Quel avenir pour l'avenue de Tervueren ?

Soirée riverains - Me Gruber

Comité Tervueren-Montgomery

6 novembre 2024

Modification du Square Montgomery

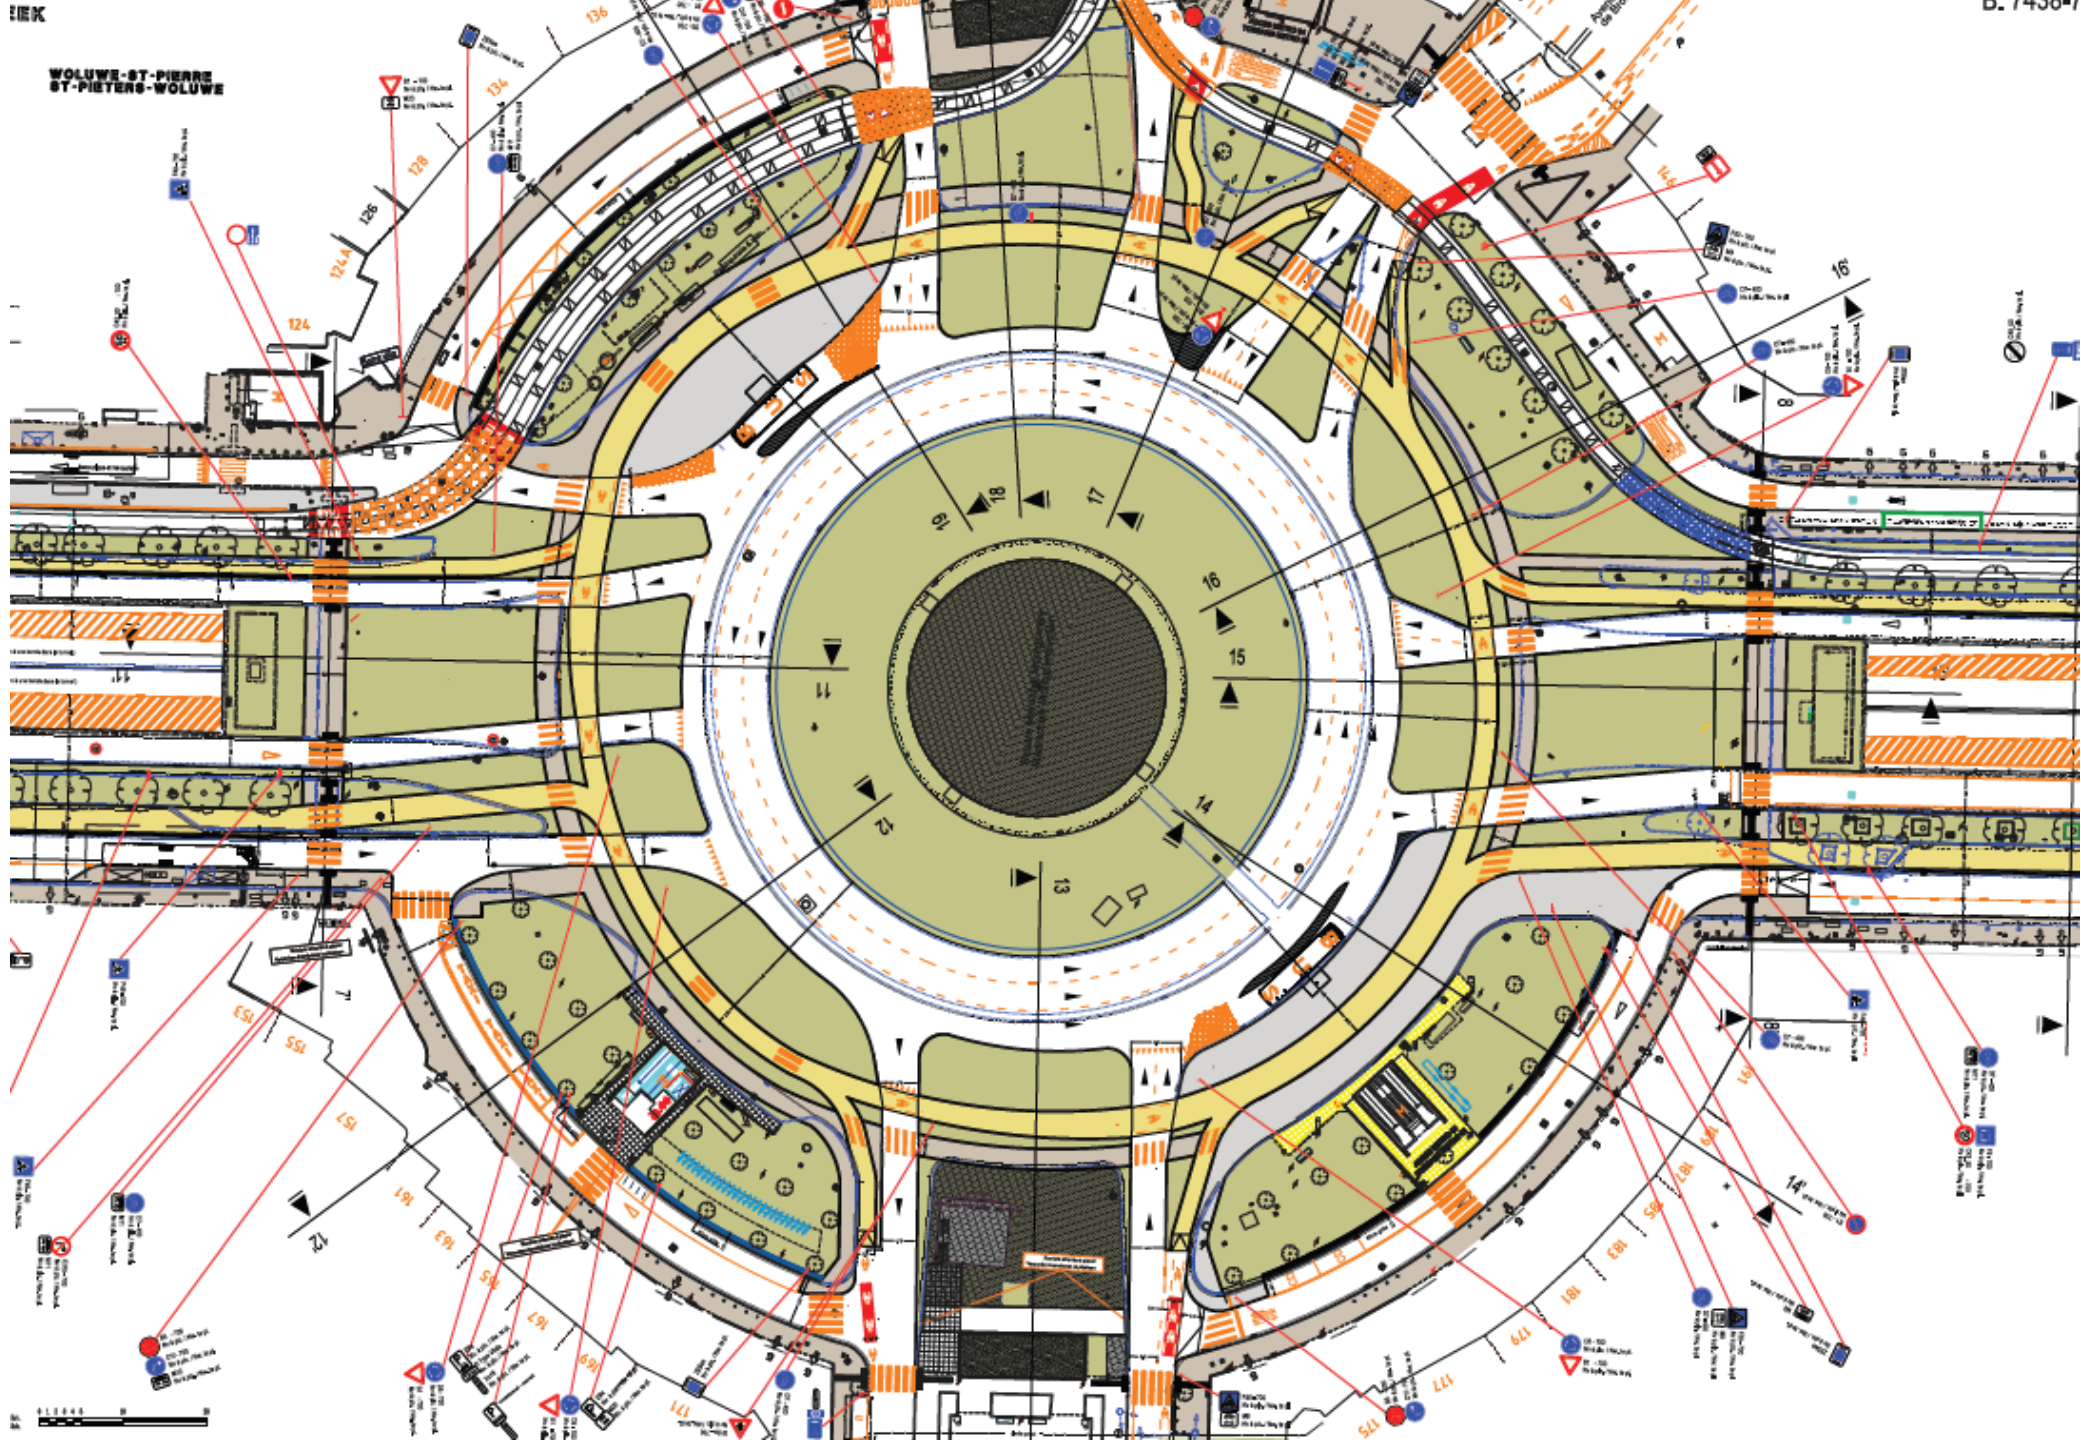
L'on note en effet la multiplication des traversées avec feux, la réduction à une bande de circulation à l'entrée/sortie des tunnels, arrêts multiples par pertes de priorité pour les automobilistes empruntant le square Montgomery (trois à l'entrée et trois à la sortie) avec des longueurs entre ces arrêts réduites à l'extrême, ...

- ✓ Le square Montgomery avec le principe test actuel, qui a fait ses preuves, à **3 bandes dont la bande extérieure est partagée** (à max 30Km/h pour tous y compris les vélos sur la bande extérieure) **sans modification de la zone centrale avec la fontaine.**

- ✓ Ces **3 bandes seraient ramenées vers le centre** (utilisation de la bande supprimée au centre pour le test) **au profit de zones vertes toutes regroupées et agrandies vers l'extérieur**, comprenant les arrêts de bus et accès au métro. Ces espaces seraient aménagés en promenades vertes avec un seul passage piétons (et pas deux) à toutes les entrées et sortie de l'anneau central pour concentrer les traversées et réduire le nombre de « zones à concentration d'accident » (ZACA).

Suppression du rond-point de la Porte de Tervueren (Mérode)

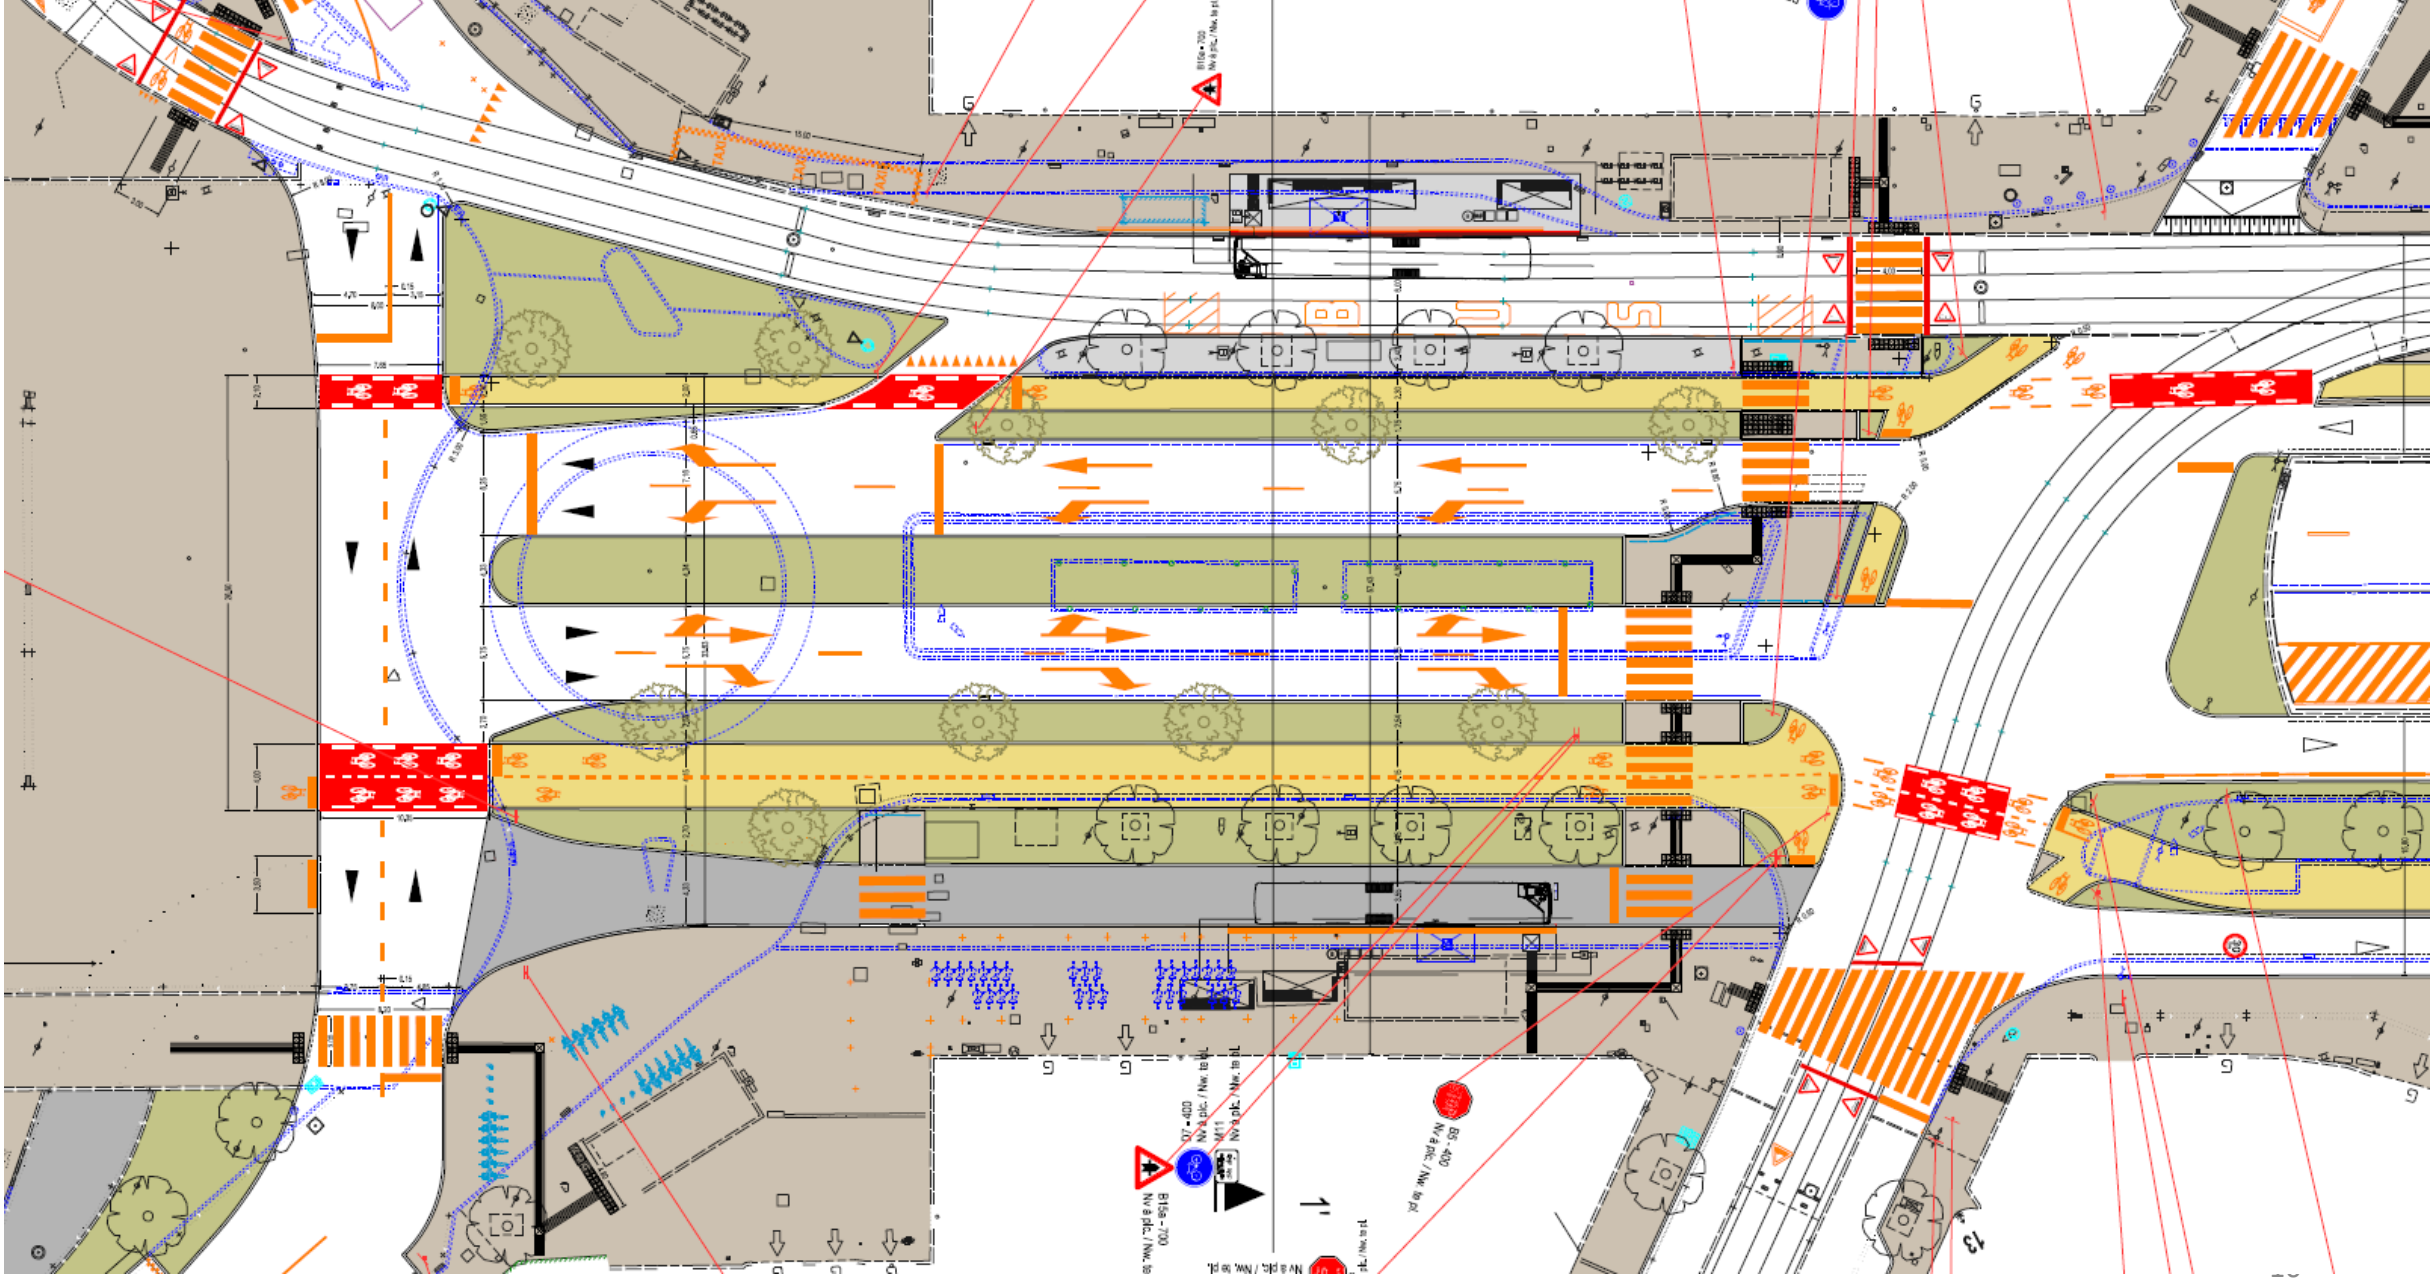
Le projet s'arrête net au Square Leopold II (non inclus) et à la place rectangulaire devant l'entrée du parc du Cinquantenaire. Là où le rond-point existant est supprimé pour permettre une arrivée rapide des cyclistes au nord et au sud, ce qui créera un dangereux mélange désordonné cyclistes/piétons.

Modification du centre de l'Avenue

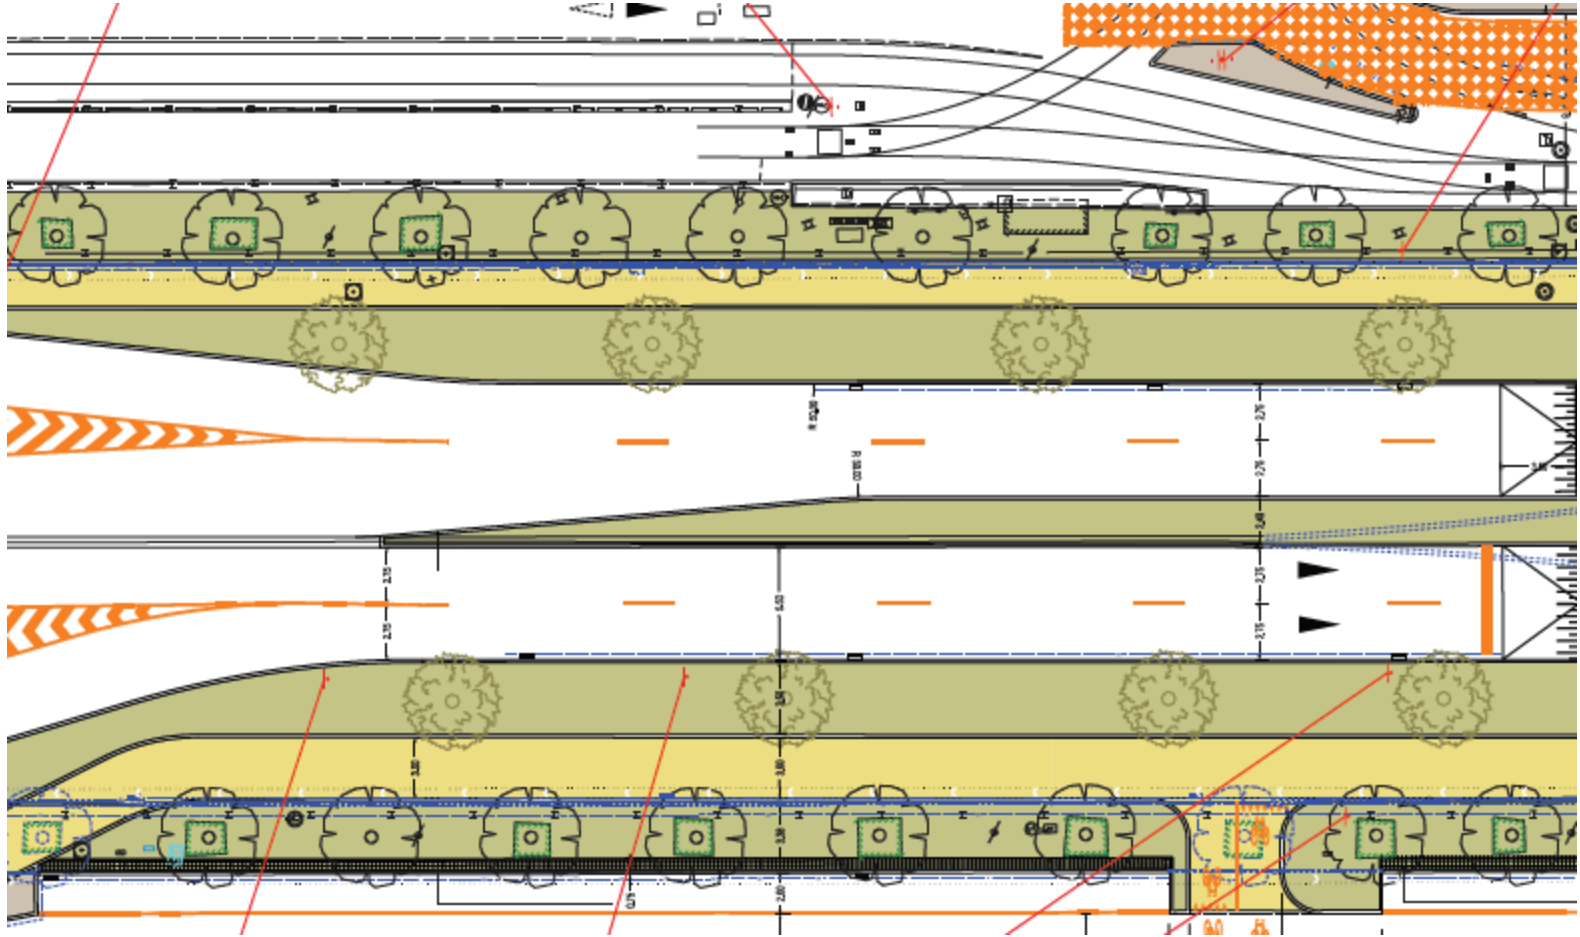
Les 4 bandes de circulation automobile prévues au centre ne dépassent pas 11 mètres de large.

La berme verte centrale (prévue pour les séparer en 2*2 et difficile d'accès pour l'entretien) devrait être supprimée, avec une bonne gestion des feux pour un temps de traversée suffisant, et remplacée par des aménagements de « qualité » répartis sur les zones vertes latérales. Cela agrandirait la zone entre les voies automobiles et les pistes cyclables rapides et augmenterait la sécurité.

Modification au niveau des tunnels Cinquantaire et Montgomery

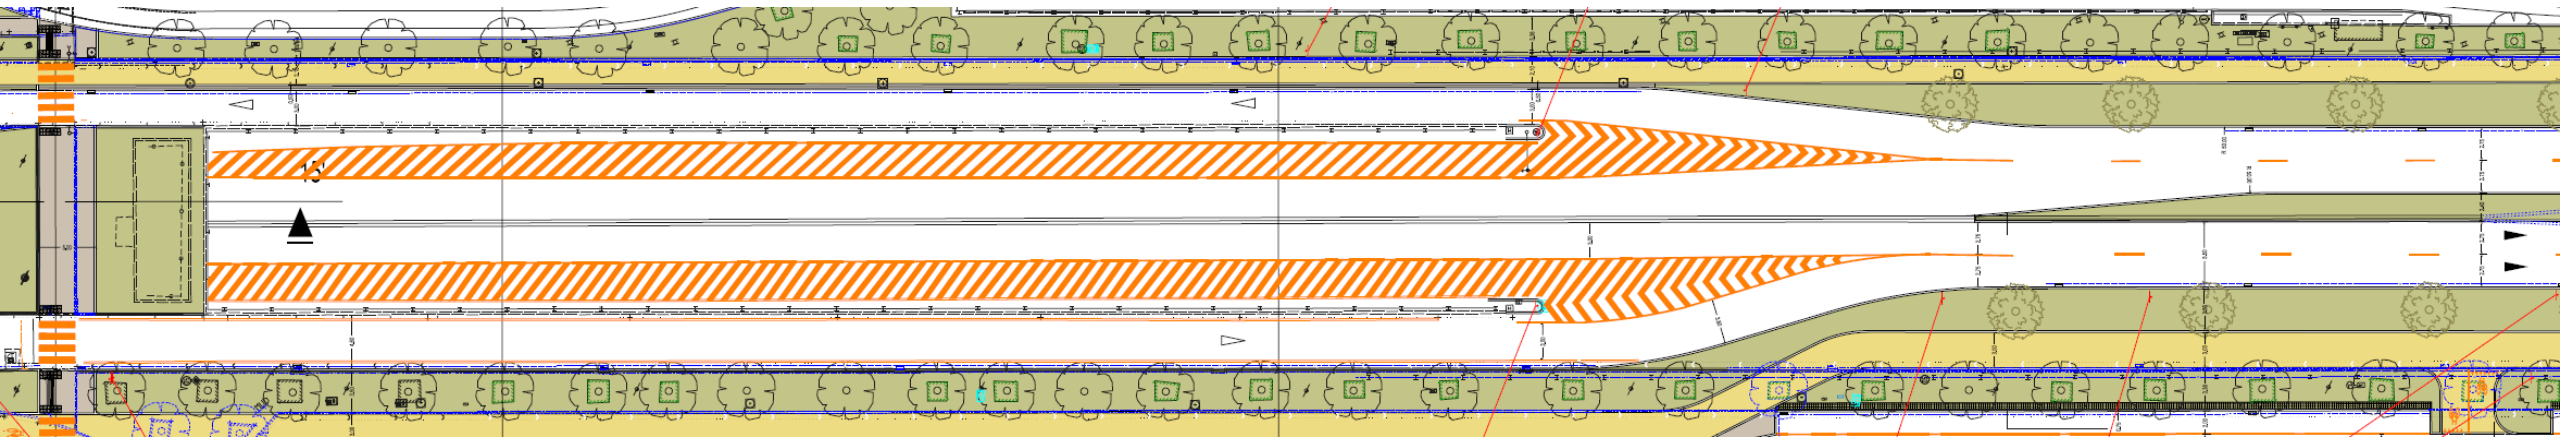
La sortie du tunnel Cinquantenaire et le tunnel Montgomery sont réduits à une voie unique ce qui risque de créer de fameux embouteillages !
